Bebauungsplan B 141 Fluhmühle

Stellungnahme Projektanforderung „SIA-Effizienzpfad Energie“

Abbildung 1: Ergebnis nach SIA 2040 für die Primärenergie nicht erneuerbar. Die Erstellung wird deutlich überschritten.

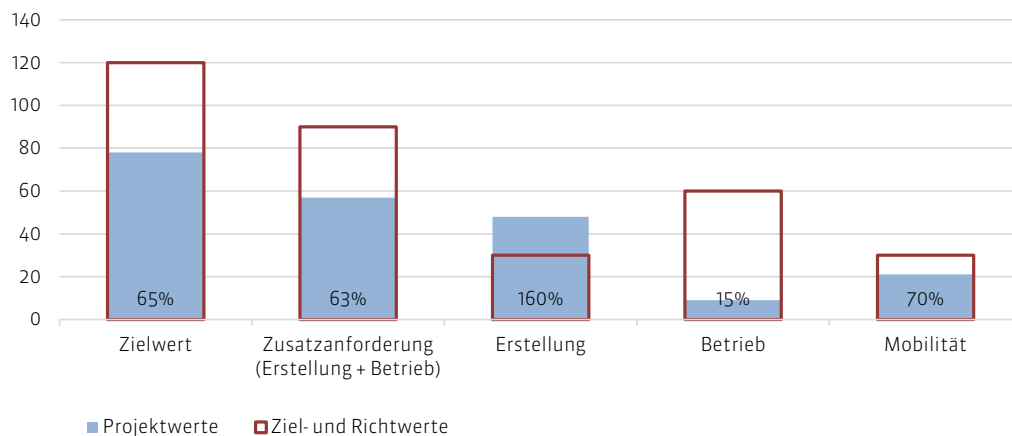
Das Ergebnis zeigt sich wie folgt: Der Zielwert und die Zusatzanforderungen für die Primärenergie nicht erneuerbar können eingehalten werden können. Jedoch sind die Ziele bei den Treibhausgasemissionen deutlich verfehlt.

Die deutliche Überschreitung des Richtwertes Erstellung kann mit dem Betrieb und der Mobilität nicht kompensiert werden. Es sind konsequente Optimierungsmassnahmen notwendig, um die Zielwerte zu erreichen.
